Betreft: bezwaarschrift in het kader van een openbaar onderzoek "Natuurbeheerplan Demervallei tussen Aarschot en Diest"

Gelieve in bijlage de opmerkingen van Mountain Bikers Foundation Vlaanderen vzw te vinden in het kader van het openbaar onderzoek in hoofding.

Kaart 1: regio Langdorp

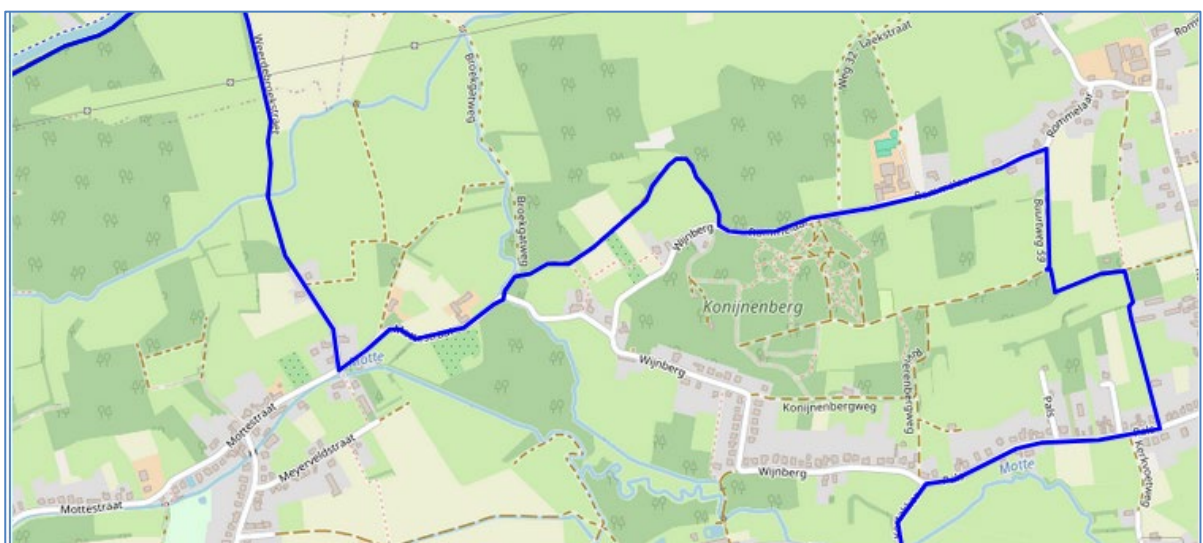
Een eerste bemerking voor regio Langdorp (Kaart 1). De rood gemarkeerde paden zijn fijne singletracks voor MTB, een gedeelte daarvan loopt over de Konijnenberg, zeer mooi en regelmatig gebruikt door mtb'ers. Deze paden wensen wij ingekleurd te zien voor fietsers en wandelaars. Een belangrijk stuk van deze paden is ook opgenomen in de blauwe MTB-lus van Sport Vlaanderen, zoals te zien op Fig. 1

Fig. 2: detail uit kaart 1

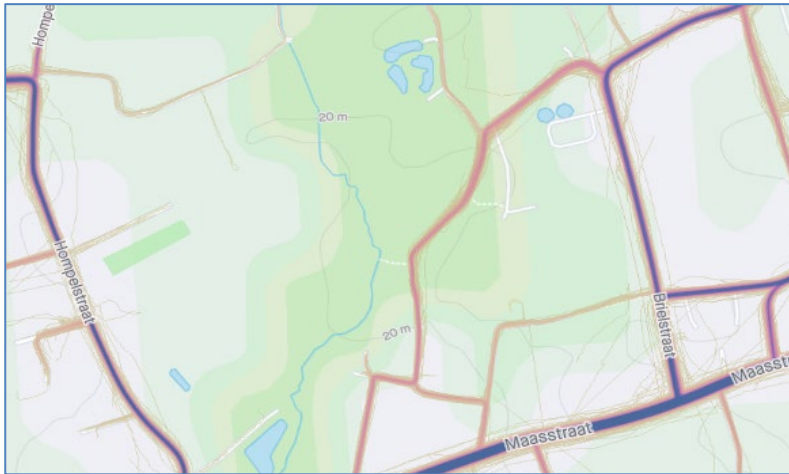
Verder merken we de volgende verbinding (pijl in Fig. 2) op dewelke duidelijk een hogere passage is van fietsers en een beperking tot enkel wandelaars ons niet aan de orde lijkt (Dit pad staat ook rechts op kaart 1). De strava-data voor fietsen is te vinden in Fig. 3.

Kaart 2: regio Testelt

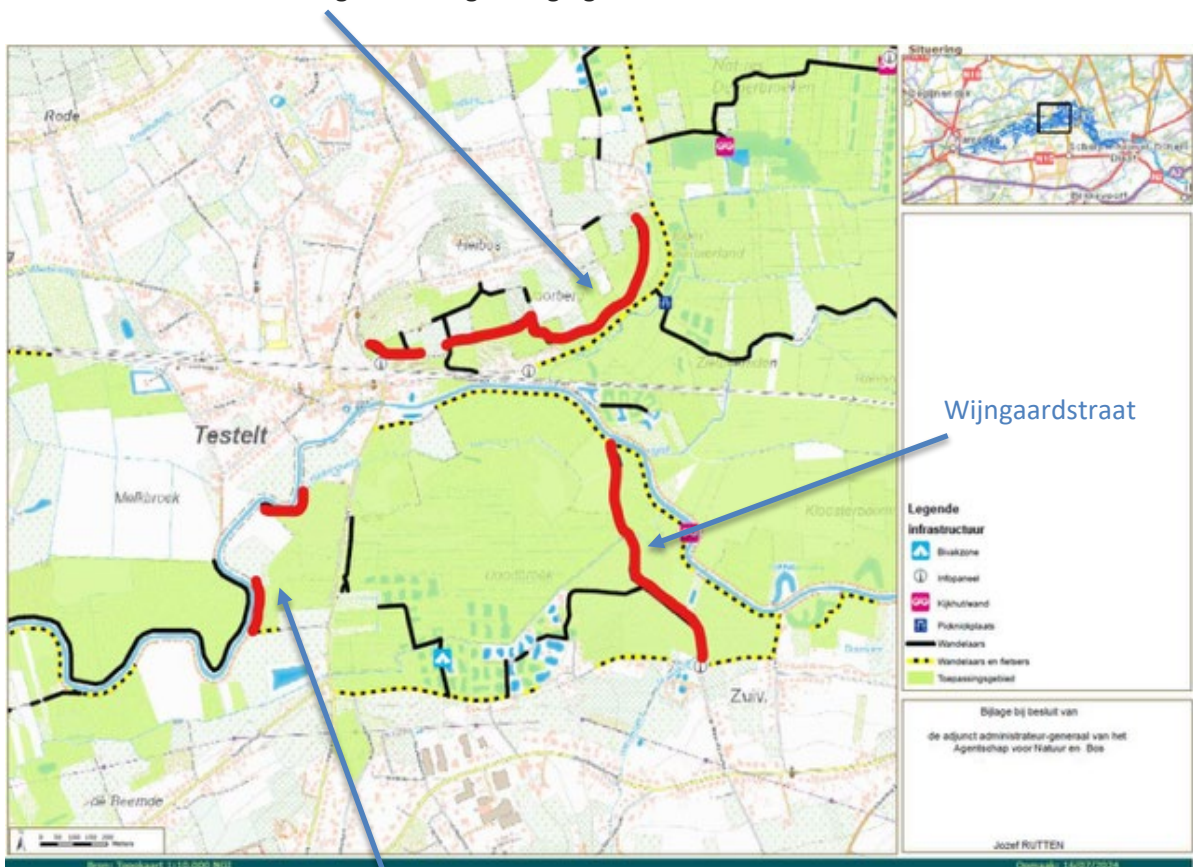
- Het bovenste rood gemarkeerde gedeelte betreft de Voortberg. Een zeer fijne singletrack (met een stevige klim) die een prachtig uitzicht geeft over Testelt. Dit pad wordt frequent aangedaan door zowel wandelaars als fietsers (MTB en zelfs gravel). Hier een wandelaarszone maken lijkt ons wat kort door de bocht gezien het gemengd gebruik.

- De 2 stukjes linksonder op Kaart 2 maken deel uit van een breed pad langs de Demer, waar we niet inzien waarom men hier bepaalde stukken (die deel uitmaken van een langer traject) als wandelaarszone zou beperken, gezien de rest van het pad wel frequent gefietst wordt.

- Het pad rechts onderaan, De Wijngaardstraat, is een landbouwweg die vooral recreatief gebruikt wordt. Deze weg is voldoende breed voor gemengd gebruik door wandelaars en fietsers, zoals te zien op de foto hieronder (Fig. 4). De strava-data (Fig. 5) bevestigt het gebruik door recreatieve fietsers.

Kaart 3

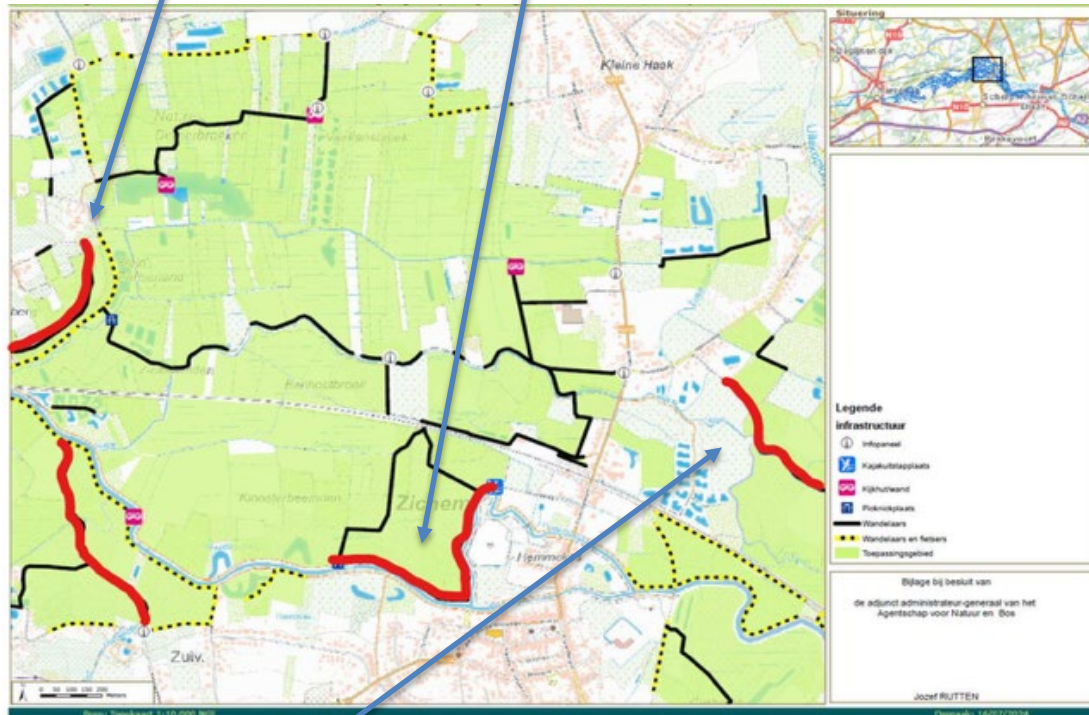
- Aan de linkerkant ziet u het overlappende gedeelte van de Voortberg (reeds besproken bij kaart 2).
- Het stuk in het midden betreft het brede pad langs de Demer, waar we geen enkel reden zien om een stuk daarvan voor wandelaars te beperken, omdat daarmee ook het volledige jaagpad ontoegankelijk wordt voor fietsers.

Kaart 4

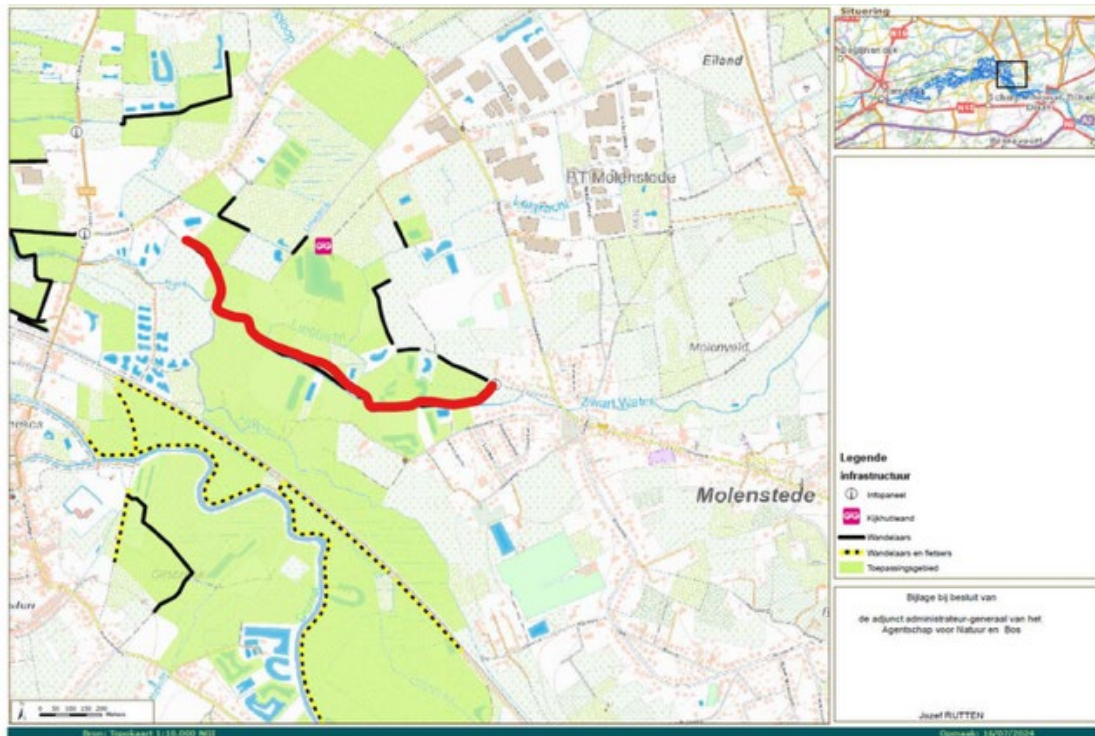
- Het pad aan de rechterkant betreft een tamelijk breed pad door het bos en kan perfect door fietsers en wandelaars samen gebruikt worden. Dat pad komt in kaart 4 hieronder nog eens in zijn geheel terug:
